# S.S. 17 "dell'Appennino Abruzzese ad Appulo Sannitico"

### Adeguamento tratto S.Gregorio-S. Pio delle Camere dal km 45+000 al km 58+000

## STUDIO DI IMPATTO AMBIENTALE

Relazione tecnica di riscontro alle richieste di integrazioni

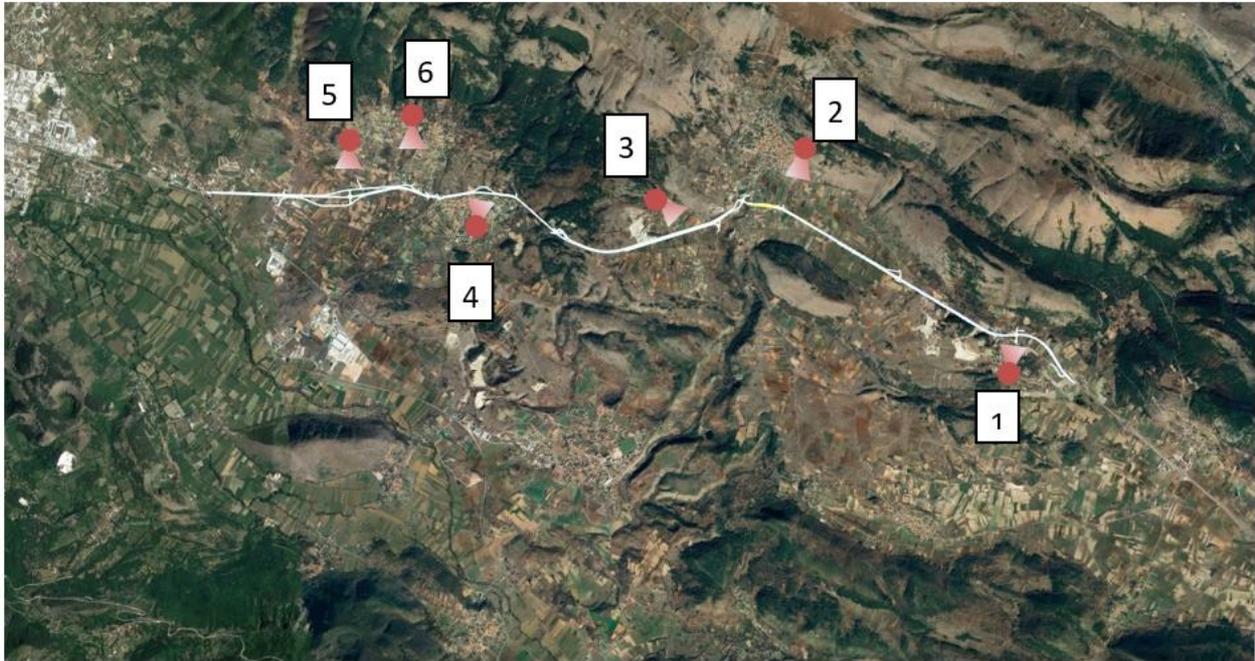
- è opportuno integrare lo studio di impatto ambientale, elaborando ulteriori fotosimulazioni ante, post-operam e post-operam con misure di mitigazione, delle maggiori opere previste in progetto;
- è opportuno elaborare le suddette fotosimulazioni aggiuntive, dai punti di vista dinamici e statici più significativi, considerando tra questi anche i beni indicati nell'elaborato "Carta delle valenze artistiche, architettoniche, storiche e archeologiche" (cod. elab. P00IA00AMBCT06\_B), posti in prossimità del tracciato.

Relativamente a quanto descritto nell'elaborato T00IA36AMBCT02\_B E T00IA36AMBCT03\_A si sottolinea come lo studio cartografico riporta una intervistabilità potenziale dell'opera in riferimento.

Le visuali riprodotte nei fotoinserti, come indicato nell'osservazione, fanno riferimento a punti di vista dinamici con effettivo campo visuale libero verso l'infrastruttura oggetto di proposta progettuale di adeguamento.

*Figura - estratto documento MASE – registro ufficiale ingresso 0100710.20.06.2023 -*

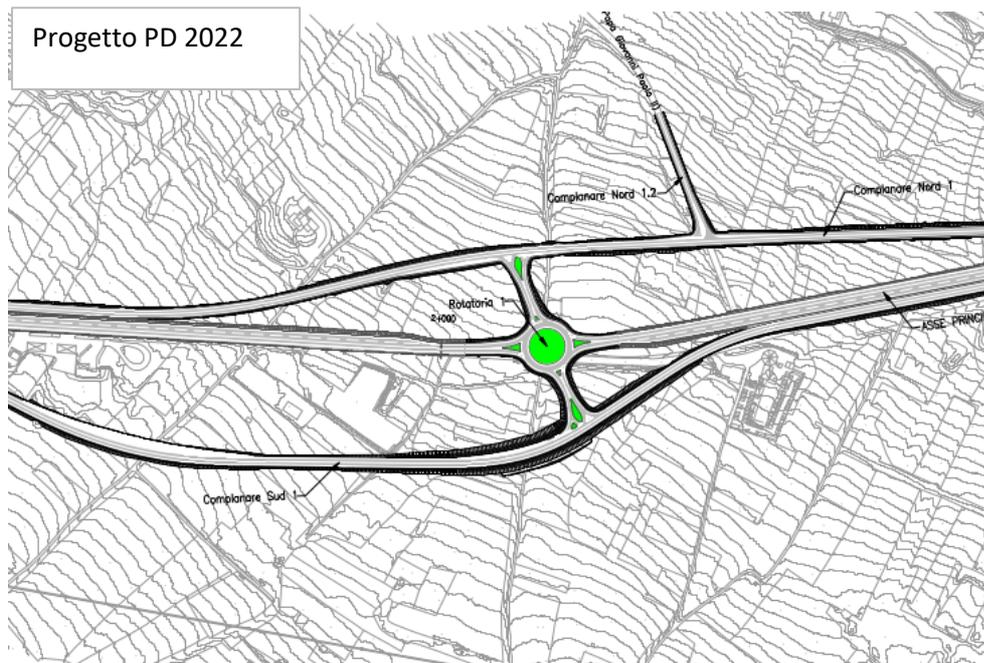
- 1) In merito alla complanare prevista sullo svincolo di ingresso della frazione di Pienze di Barisciano, in corrispondenza dell'area cimiteriale comunale, si chiede di valutare una soluzione alternativa, già utilizzata per i tratti a seguire nei Comuni di Caporciano e Navelli, prevedendo una rotatoria anziché l'uso delle complanari a garanzia di un minor consumo di suolo ed in relazione anche al ridotto traffico in direzione Pienze di Barisciano.

- 2) In merito alle lavorazioni previste all'ingresso dell'area abitata di Barisciano sono previste opere fortemente impattanti sia a livello paesaggistico che territoriale.  
Tali opere vengono realizzate nei pressi di un'area a forte interesse storico e archeologico. Infatti nell'area è presente un "ponte romano" vincolato ope legis. risalente al 47 d.C., sito al KM 53 della SS17; nelle vicinanze si trova anche la Chiesa di S. Maria di Forfona (Furfo) e l'area archeologica circostante per la quale il Comune di Barisciano ha attivato un protocollo di intesa con la Soprintendenza Archeologica, l'Università degli Studi di L'Aquila e la British School at Rome per la valorizzazione del patrimonio archeologico di Furfo (che si allega alla presente).
